UNIVERZITA PALACKÉHO V OLOMOUCI Křížkovského 511/8, 771 47 OLOMOUC

č.j.: 140/PV/OVZ/2024

Věc: Vysvětlení, změna, doplnění zadávací dokumentace č. 3

K veřejné zakázce na stavební práce s názvem: „**UPOL – Nástavby a stavební úpravy vnitřních prostor Právnické fakulty (budova A)**“, zadávané v nadlimitním režimu v otevřeném řízení, uveřejněné ve Věstníku veřejných zakázek pod evid. č.: **Z2024-035645**, Vám v souladu se zákonem č. 134/2016 Sb., o zadávání veřejných zakázek, v účinném znění (dále jen „Zákon“) sdělujeme následující vysvětlení, změnu a doplnění zadávací dokumentace:

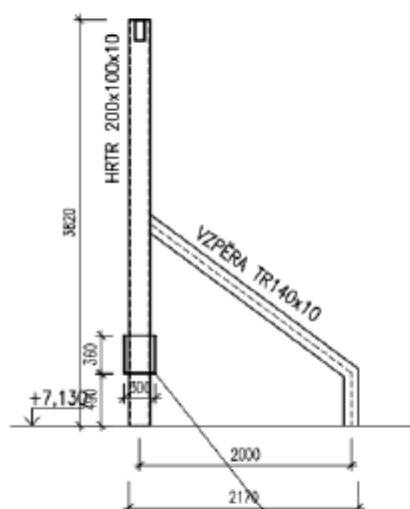
Žádáme zadavatele o upřesnění, zda se v níže uvedené položce jedná o okno plastové nebo hliníkové:

299	K	767620119R	Montáž a dodávka plastového okna H010	kpl	1,000		0,00	
-----	---	------------	---------------------------------------	-----	-------	--	------	--

HO9	6		250	620	Pevné	Izolační trojsklo	Hliníkové okno	Anracit / Anracit	-	Dřevotřískový laminovaný	Hliníkový tažený	Okno v 1.NP (sociálky) Hloubka rámu min. 75 mm, Uw=min. 0,85 W/m2K
HO10	1		820	2330	Pevné	Izolační trojsklo	Hliníkové okno	Sv. šedá / bílá odstín přizpůsobit stávajícím výplním	-	Dřevotřískový laminovaný	Hliníkový tažený	Požární zasklení EI 30 DP1 Parapet hliníkový tažený Hloubka rámu dle dodavatele požárního okna (přizpůsobit stávajícím výplním), Uw=dle dodavatele požárního okna Napojeno na stávající sestavu plastových oken

Okno HO10 bude plastové bez požární odolnosti. Popis opraven v příloze D.1.1.02_R1 Výpisy výrobků.
